泊発電所 3 号炉 耐津波設計方針について

(燃料等輸送船の漂流物化防止対策の方針変更及び指摘事項回答)

令和 6 年 8 月 27 日
北海道電力株式会社

(1) 方針変更前・後における漂流物化防止対策の整理 (2/2)

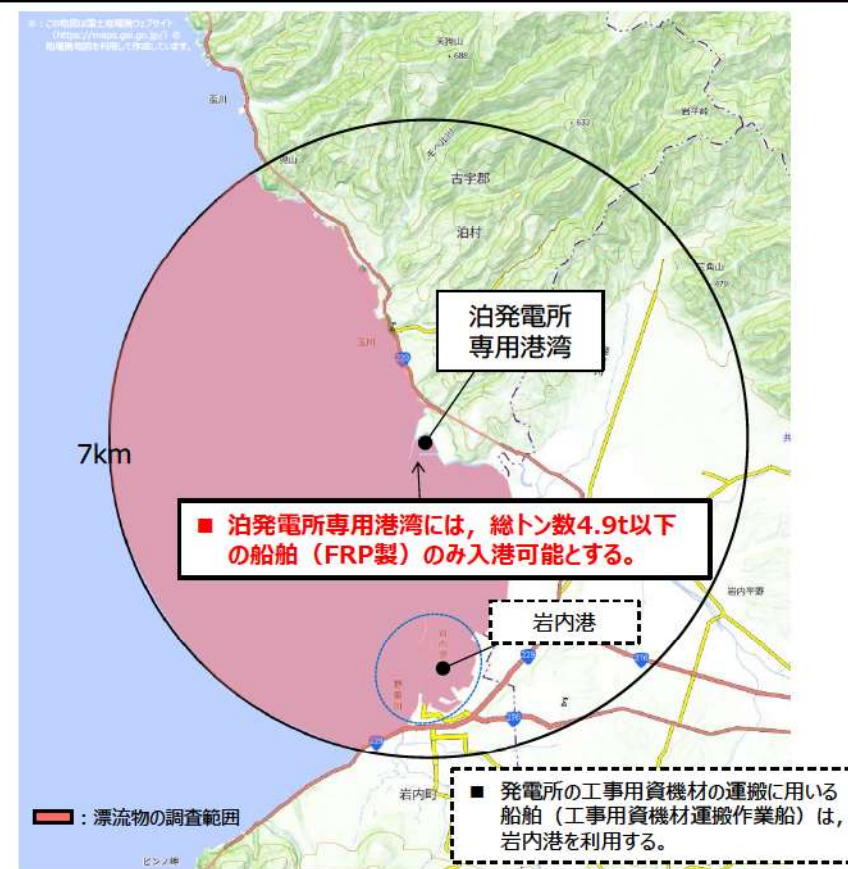
- 燃料等輸送船は、「泊発電所専用港湾からの緊急退避」または、泊発電所専用港湾からの緊急退避ができない場合を想定した「係留対策」(荷揚岸壁への船体乗上防止用の柱と高強度繊維ロープを用いた港湾内への漂流防止用の係留を組み合わせた対策)により、漂流物化を防止する。

- 泊発電所専用港湾には、総トン数4.9t以下の船舶 (FRP製) のみ入港可能とする。
- 燃料等輸送船は、燃料輸送等に関する将来的な運用が確定するまでは漂流物調査範囲内を航行しないことから、漂流物とはならない。
